EXTRAIT DU REGISTRE DES DÉLIBÉRATIONS
DU CONSEIL MUNICIPAL DE SAINT-OUEN L'AUMÔNE

OBJET : APPROBATION DE LA MODIFICATION SIMPLIFIÉE DU PLAN LOCAL D'URBANISME

OBJET : APPROBATION DE LA MODIFICATION N° 1 DU PLAN LOCAL D'URBANISME (PLU)

MODIFICATION N°1
DU PLAN LOCAL D'URBANISME (PLU)
DE LA VILLE DE SAINT-OUEN L'AUMÔNE

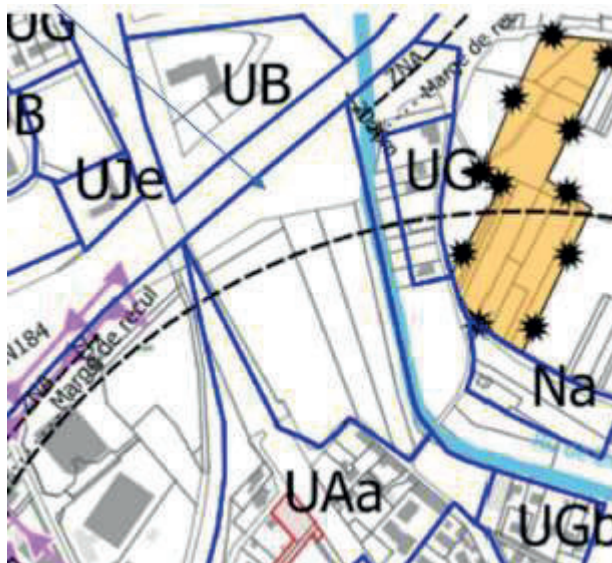
Monsieur DURAND considère qu'un secteur passe de zone A en zone UL ce qui est en contradiction avec les informations de la page 9 de la Notice explicative car il y aura, de ce fait, une réduction de zone naturelle ; ce qui n'est pas autorisé dans une procédure de modification d'un PLU.

Monsieur DURAND fait mention de la zone UL avec création d'un 3è site classé UL au Fond de Vaux.

Monsieur DURAND mentionne une erreur matérielle sur le plan de zonage La lettre de zonage du PLU de la parcelle n'apparaît pas

La zone UL située rue du Port, au Fond de Vaux, est un zonage instauré lors de la révision générale du PLU en 2022. Il n'y a pas de création d'une nouvelle zone UL

Concernant le zonage près du quartier de Liesse (parcelle entre le chemin de Liesse et la RN184), la classe du zonage a également été modifiée lors de la révision générale du PLU en 2022. Elle est passée de la zone 2AU à la zone N, les limites de zonage entourant cette parcelle sont bien visibles sur la carte du plan de zonage. Mais la lettre N n'apparaît plus ; le bureau d'étude en sera informé pour correction à apporter.

Mise à jour du plan de zonage du PLU

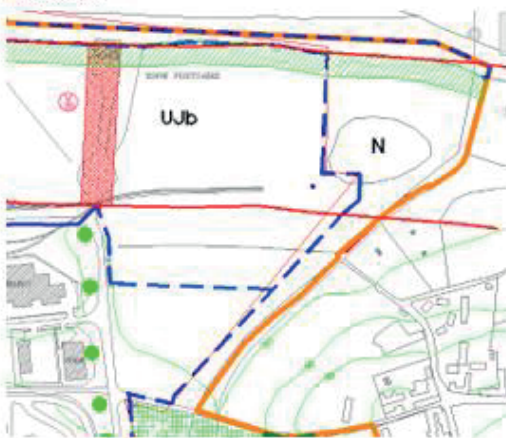
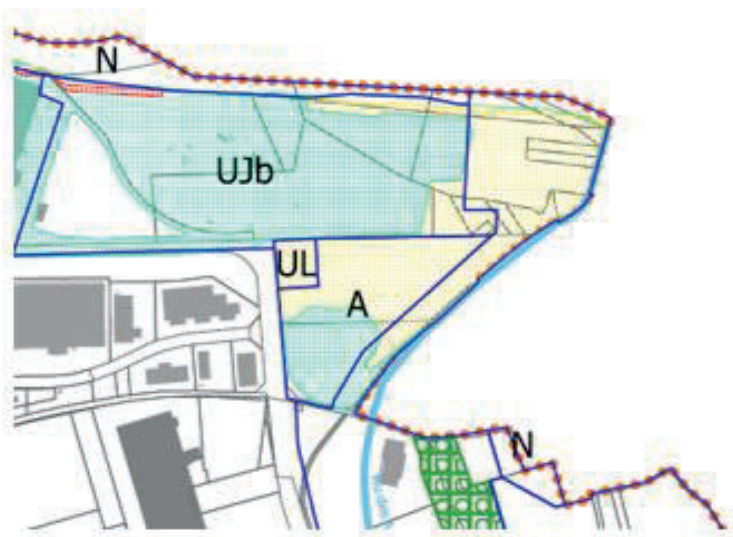
Modifications ou précisions demandées aux OAP		
Insérer sur l'OAP Liesse 2 le projet de l'A104	<i>Demande acceptée et intégrée</i>	<i>Pièce 3.3</i>
Modifications ou précisions demandées aux annexes		
Insérer à la pièce 6.6 un plan au 1/5000 du périmètre des secteurs affectés par le bruit des Infrastructures de Transports Terrestres (ITT)	<i>Demande acceptée et intégrée</i>	<i>Pièce 6.6 des annexes</i>
Mettre le nouvel arrêté relatif aux ITT	<i>Demande acceptée et intégrée</i>	<i>Pièce 6.6 des annexes</i>
Mettre la nouvelle carte relative aux contraintes du sol et sous-sol	<i>Demande acceptée et intégrée</i>	<i>Pièce 6.10 des annexes</i>
Ajouter la carte de l'aléa « retrait gonflement des argiles » et remplacer la plaquette par texte joint	<i>Demande acceptée et intégrée</i>	<i>Pièce 6.10 des annexes</i>
Modifications demandées dans le cadre du courrier de l'Etat		
Le schéma départemental d'accueil et d'habitat des gens du voyage prévoit la création de places en terrains familiaux locatifs et en habitat adapté sur la communauté d'agglomération de Cergy-Pontoise. La commune est concernée puisqu'elle dépasse le seuil des 5000 habitants. Actuellement, elle compte une aire permanente d'accueil de 28 places. Le PLU devra permettre la réalisation des prescriptions du schéma en prévoyant des zones dédiées à l'implantation de ces nouveaux équipements.	<i>Le schéma départemental d'accueil et d'habitat des gens du voyage révisé a été approuvé le 23 février 2022. Ce schéma fait état de l'aire d'accueil existante de 28 places et indique la réalisation supplémentaire de 20 terrains locatifs sociaux sur parcelle d'au moins de 150m² chacun soit 40 places équivalents caravanes, impliquant le besoin d'un foncier d'au moins 3 000m².</i> <i>Cette adoption, postérieure à l'arrêt du PLU, contraint la ville à identifier un foncier de 3000 m² minimum sur l'ancien secteur UJb du PLU 2006</i>	<i>Document graphique N° 5.1 : Inscription d'une zone UL sur le secteur rue des Fortes Terres d'environ 3 290m²</i> <i>Pièce 1.3 Choix retenus (Zone UL)</i>

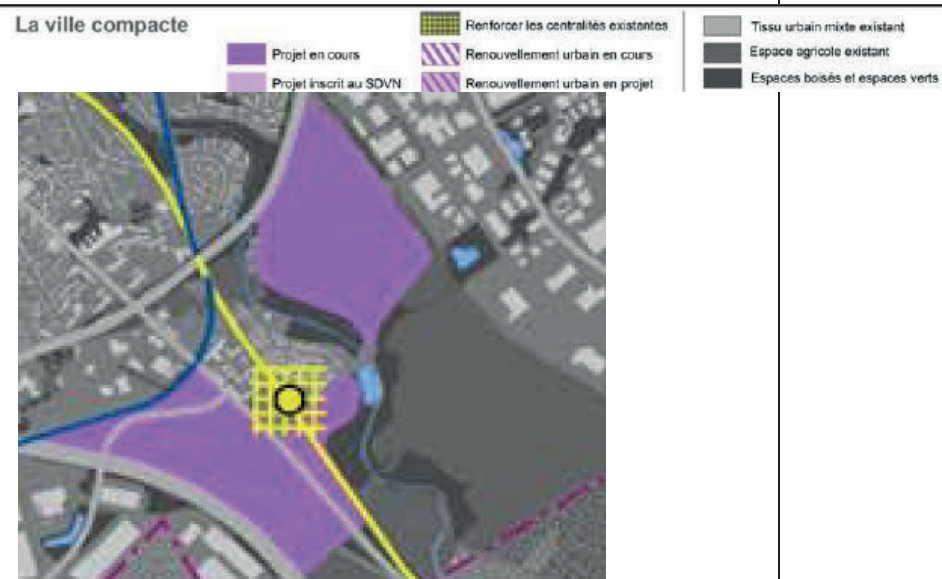
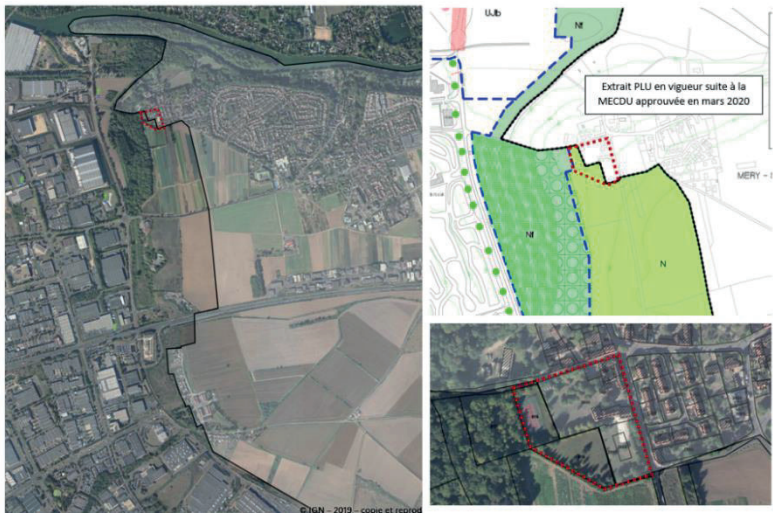
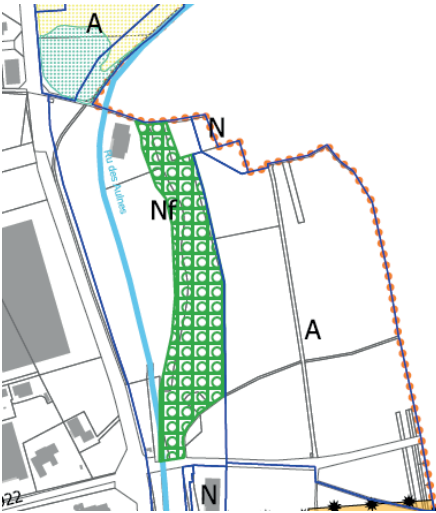
OBSERVATIONS LIEES AU PLAN DE ZONAGE		
Remarques, observations, réserves, précisions	Réponse du Maître d'Ouvrage	Documents concernés par les modifications
Indivision FARSY		
La parcelle BN24, détenue en indivision par les héritiers Farsy, est dans le projet de révision classée en zone N alors qu'elle était avant en zone 2AU. Ces personnes font remarquer que le nouveau zonage fait perdre de la valeur à leur terrain d'environ 2 ha, qu'elles ont acquitté des droits de succession sur la base du prix d'un terrain « à urbaniser », ne comprennent pas les motivations de ce changement alors qu'il y a une pression immobilière, et en conclusion souhaitent que cette zone reste classée 2AU.	<i>Les documents d'urbanisme sont appelés à définir les règles visant une gestion économe des espaces. Il est notamment rappelé que la loi ALUR a durci les conditions d'ouverture à l'urbanisation des terres naturelles et agricoles en décrétant que les zones classées 2AU qui n'avaient fait l'objet d'aucun projet d'aménagement ou d'acquisition foncière au bout de 9 ans étaient désormais considérées comme zones naturelles ou agricoles.</i> <i>Considérant l'urgence écologique, la loi "Climat et résilience" du 22 août 2021 fixe désormais un nouveau cap en matière de sobriété foncière en prescrivant une trajectoire permettant d'aboutir à l'absence de toute artificialisation nette des sols d'ici 2050.</i> <i>Conformément aux orientations prévues à l'axe 1 du PADD, le PLU de la commune de Saint-Ouen l'Aumône porte l'ambition de réduire dès à présent des objectifs de réduction de consommation d'espaces naturels. Par déclinaison, la zone 2AU a été largement réduite.</i> <i>Par ailleurs, il doit être rappelé que le PLU doit être conforme aux documents d'urbanisme qui lui sont supérieurs. Les emprises sont actuellement inscrites en espaces naturels à protéger selon l'extrait du Document d'Orientations Générales du SCOT approuvé en 2011 (page 31) extrait ci-dessous</i>

Elles ne sont pas non plus identifiées en zone de projet au PADD du SCOT 2011 (page 24)

ZONAGE PLU Arrêté

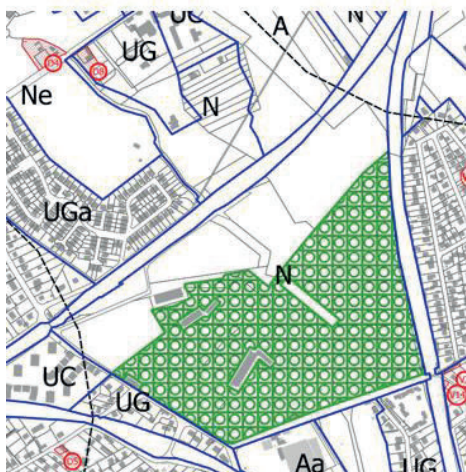
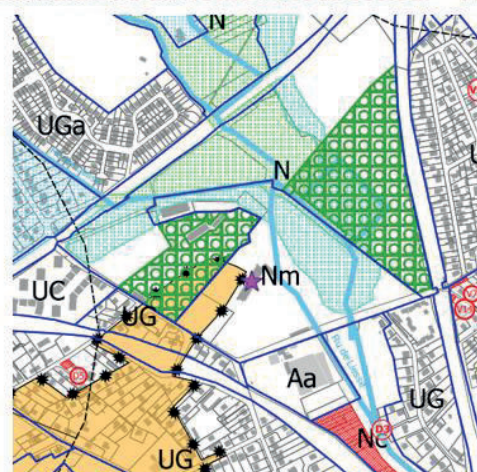
- ❖ Suite à la demande du Département et sur accord de principe de l'ABF, **création d'un nouveau secteur « Nm » sur le site de l'Abbaye Maubuisson :**

Délimitation d'un nouveau sous secteur « Nm »
